Oggetto:

**Comune di ALBISOLA SUPERIORE
(SV)** – Aggiornamento 1/2022 del PUC
ai sensi dell'art. 43 della L.R. 36/97 –
Ponte stradale in località Mulino di Galò,
frazione Ellera.Verifica di assoggettabilità alla VAS –
Contributo istruttorio ex art. 13 L.R.
32/2012.**Regione Liguria**

Figura 1: Corografia con localizzazione dell'area di intervento e fotografia del ponte esistente a carattere provvisorio sul torrente Sansobbia sito in località Mulino di Galò, nella frazione di Ellera, Albisola Superiore (SV) – Stralci estratti dal Rapporto Preliminare allegato alla D.C.C. 59/2022.

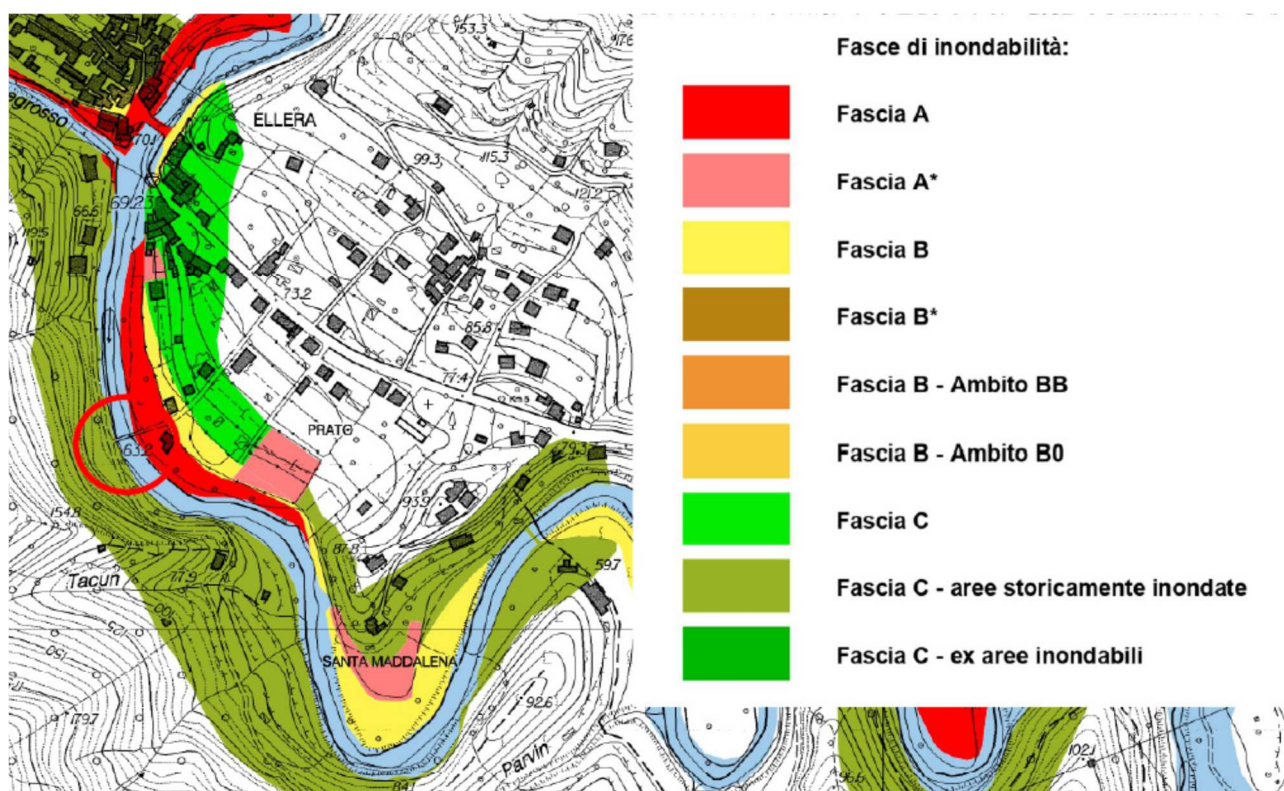
Si rileva che l'area di intervento, di cui si riportano appresso alcuni stralci cartografici e fotografici (cfr. Figure 1 e 2) estratti dalla suddetta documentazione, ricade nel Piano di Bacino del torrente Sansobbia (di seguito anche PdB).

- interessa l'alveo attuale e le fasce di inondabilità (cfr. Figura 2), in particolare la fascia A (pericolosità idraulica molto elevata) perimetrata in sponda sinistra e la fascia C (pericolosità idraulica bassa) in sponda destra;
